Waterschap
Rivierenland

Datum:	Uw kenmerk:	Kenmerk WSRL:	Behandeld door:
14 februari 2012		201205493	Kees Luijt
Onderwerp:			Doorkiesnummer / e-mail:
Verzoek tot wijziging voorgenomen besluit op vergunningaanvraag Ruimte voor de Rivier project Munnikenland			k.luijt@wsrl.nl

BIJLAGE 1: EXPERT JUDGEMENT OVER EFFECT WIJZIGING OP MILIEUEFFECTEN EN PROCEDURES

**BIJLAGE 2: WIJZIGING GRONDSTROMEN TGV WIJZIGING VERONDIEPING
ZANDWINPLAS**

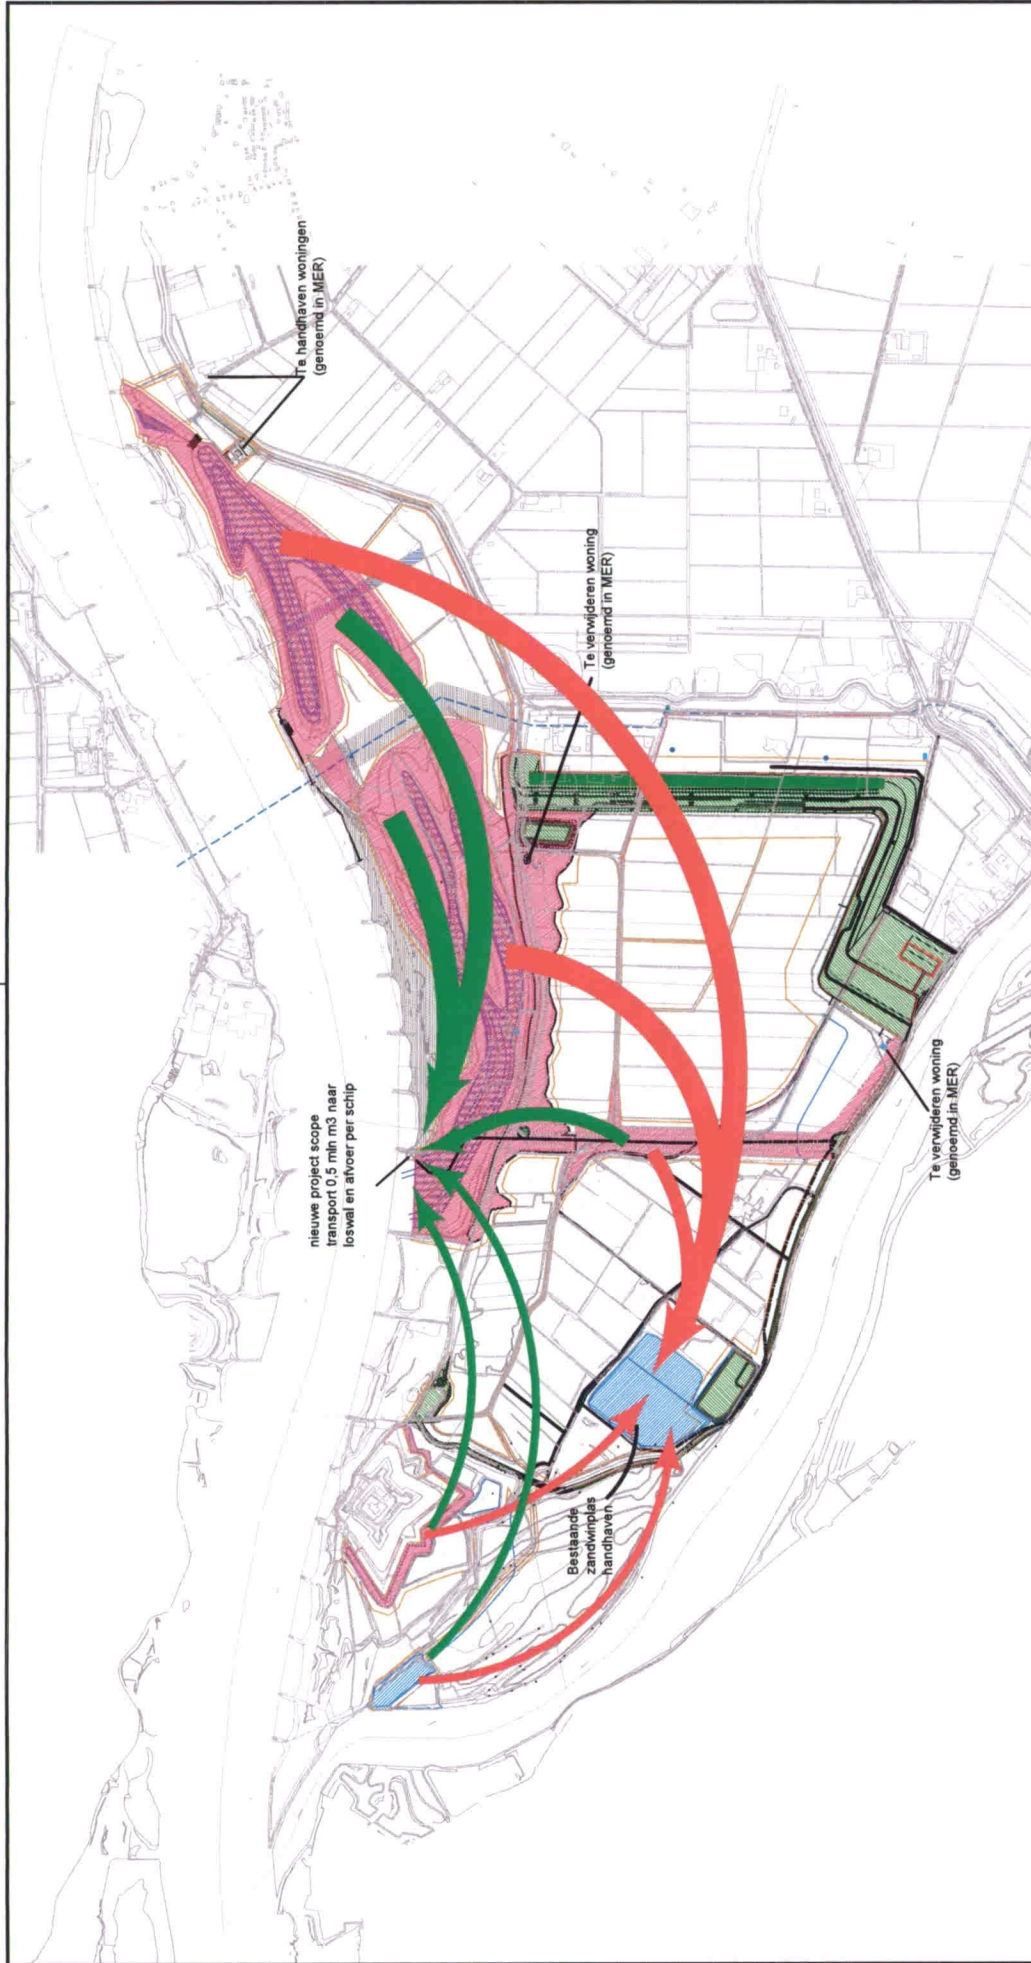
- In de eindsituatie: minder ondiep water en oeverzones binnen Natura 2000-gebied.
- In de bouwfase: ca. 510.000 m³ grond wordt niet meer richting zandwinplas getransporteerd en daar onder water verwerkt voor een herinrichting van de zandwinplas (verondiepen), maar wordt getransporteerd naar een loswal aan de Waal en wordt uit het gebied getransporteerd m.b.v. schepen. In bijlage 2 is een kaart opgenomen, waarop is aangegeven waar de grond wordt ontgraven, en hoe de grondstromen in de oude en nieuwe situatie verlopen.

- Niet verondiepen betekent geen groter aantal vrachtwagenbewegingen in het gebied. De grond moet in de oude situatie per as vanuit het gebied naar de put wordt gebracht, en moet daarbij om de Waarden bij Loevestein heen gereden worden (zie bijlage 2). In de nieuwe situatie gaat het transport direct naar de loswal aan de Waal, waarbij de gemiddelde transportafstand kleiner is. De nieuwe transportroutes lopen niet langs woningen die bewoond zijn.

- Het aantal vrachtbewegingen in het plangebied blijft hetzelfde (de grond die anders de zandwinplas in gereden zou worden, gaat nu naar de loswal). De gemiddelde transportafstand zal waarschijnlijk afnemen (zie bijlage 2). Er is daardoor een kleinere belasting door transport op het land.
